SUSITIKIMO SU VISUOMENE ATASKAITA

- PAVADINIMAS:** **E. Balsio skvero atnaujinimo projektinių pasiūlymų pristatymas** (*E. Balsio skvero (kad. nr. 0101/0053:756), Vytauto g., Vilniaus m., naujos statybos projektas, įrengiant kitus inžinerinius statinius ir inžinerinius tinklus, Vytauto ir A. Mickevičiaus gatvių dalių pėsčiųjų šaligatvio remontas*).

- DATA IR LAIKAS:** 2026-03-31, 18:00-20:00 val.
- VIETA:** Šolomo Aleichemo ORT gimnazijoje (J. I. Kraševskio g. 5)
- SUSITIKIMO TIKSLAI:**
1. Pristatyti projektinius pasiūlymus – detalius Eduardo Balsio skvero atnaujinimo sprendinius.

Atsakymo iliustracija – perkusijų sodo ir transporto triukšmo sklaidos skvere vizualizacija.

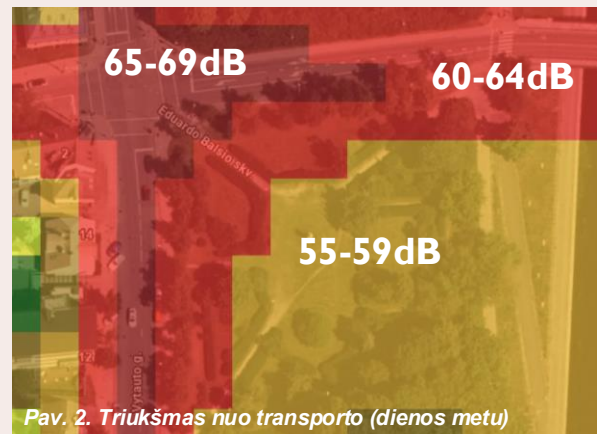
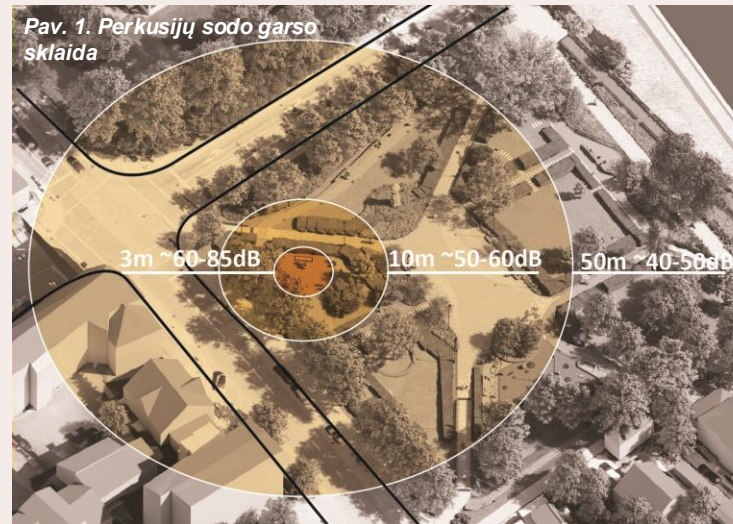
„Planuojamas perkusijos kampelis, deja, neturi nieko bendra su muzika ir taptų tik papildomo triukšmo zona, nepageidaujama nei ramaus poilsio skvere, nei pagarbos ekosistemai požiūriu. Tokį kampelį jau bandyta įrengti J. Basanavičiaus ir M.K. Čiurlionio gatvių skvere, bet dėl gyventojų prieštaravimo jo įgyvendinimas buvo sustabdytas.

Atkreiptinas dėmesys, kad skveras jau ir taip yra pakankamai intensyviai naudojamų gatvių apsuptyje (triukšmo zonoje), o Žvėryne yra akcentuojama natūrali gamta kaip rajono vertingoji savybė, tad būtina saugoti ir akcentuoti ją, bei natūralius skvero gamtinius garsus – paukščių čiulbėjimą. Teikiamas pasiūlymas neintensyvinti triukšmo taršos ir neįrenginėti perkusijos kampelio.“
